**Progetto di ampliamento del parcheggio denominato
P5 a servizio dell'Aeroporto G. Marconi di Bologna**

INTEGRAZIONI VOLONTARIE

Data di emissione
documento:
15/02/2018

Figura 1: stralcio Tav. EA02: progetto – planimetria

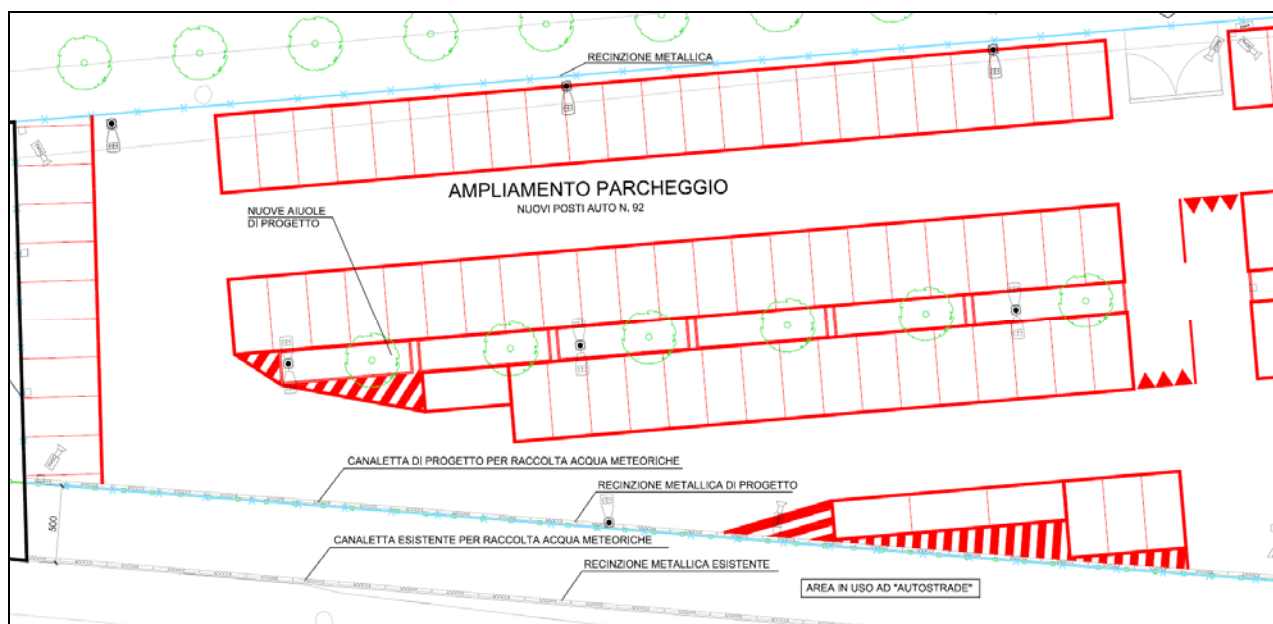
Tali future realizzazioni comportano la prescrizione per la scrivente di arretrare la recinzione sud dell'area in uso ad Aeroporto di Bologna di ulteriori 5 m rispetto al progetto definitivo, per il tratto di circa 118 m posto all'estremità ovest dell'area stessa.

Sulla traccia della prescrizione pervenuta da parte di Autostrade S.p.A., il progetto di ampliamento del parcheggio P5, viene modificato in riduzione, come segue:

- Arretramento della recinzione del parcheggio di 5 m rispetto al progetto presentato;
- Realizzazione del canale di raccolta delle acque meteoriche del parcheggio in corrispondenza della recinzione riposizionata come sopra descritto;
- Arretramento delle polifore, dei corpi illuminanti e dei dispositivi TVCC con posizionamento all'interno della nuova recinzione.

Figura 2: Tav. EA02: progetto – planimetria

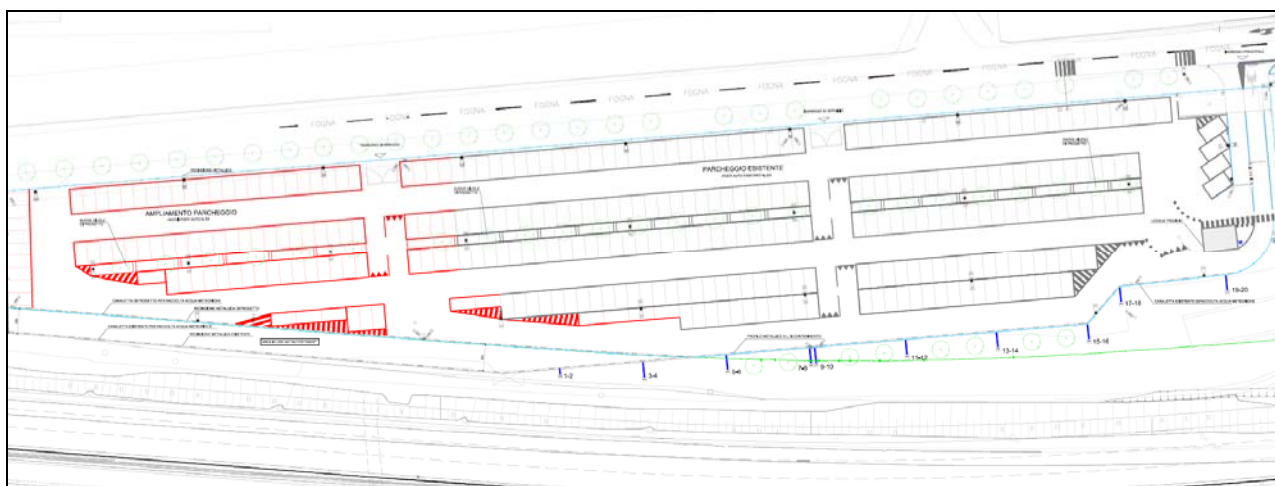
Si specifica altresì che la modifica progettuale riduce la superficie di parcheggio interessata dal presente ampliamento che passa da 10.026 mq a 9463 mq.

Conseguentemente, il numero di posti auto si riduce a 323 posti auto totali, composti da 231 stalli insistenti sull'area attualmente in uso e 92 stalli da realizzarsi con il presente ampliamento, riportati in colore rosso in figura 2. A tale proposito si specifica che il numero di posti auto previsti originariamente, senza quindi la riduzione prescritta da Autostrade per l'Italia S.p.A., assommava a 370 stalli.

Figura 1: stralcio Tav. EA01: stato attuale – planimetria

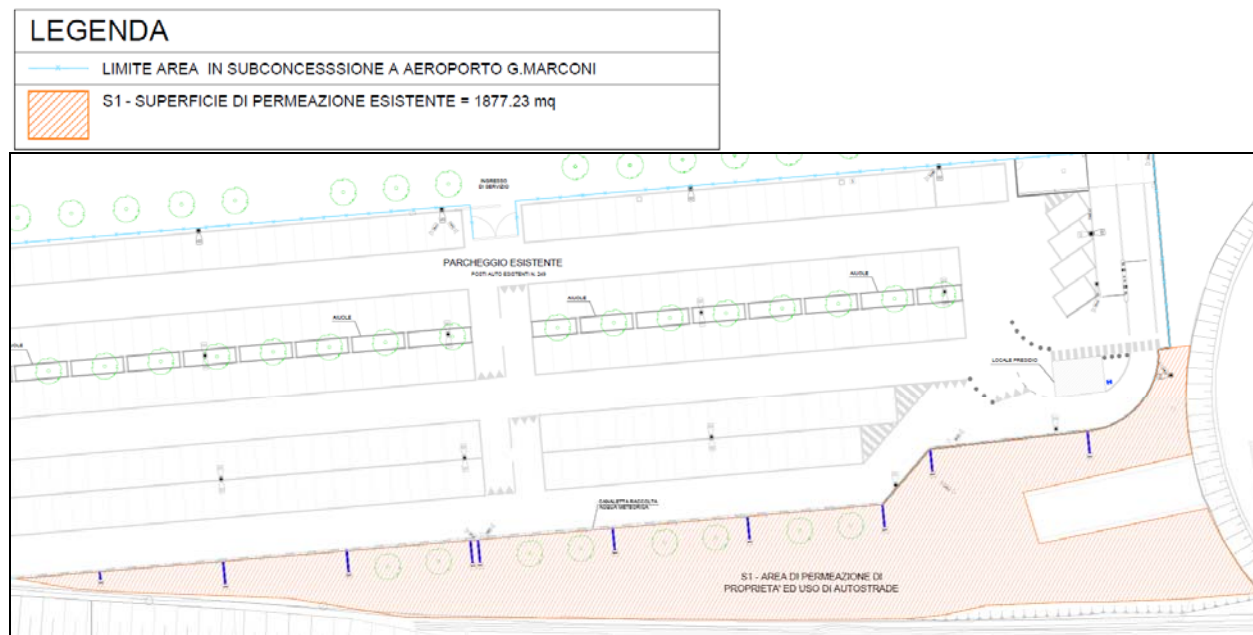
- 2) Il progetto autorizzato è stato eseguito realizzando una zona di permeazione di circa 1877 mq, come evidenziato nel sotto riportato stralcio della tavola EA01 a

- 3) Il progetto di completamento del parcheggio non modifica la cosiddetta “zona di permeazione” sopra rappresentata in quanto, i lavori previsti afferiscono unicamente la realizzazione della segnaletica orizzontale e un intervento di riordino delle pavimentazioni già esistenti.
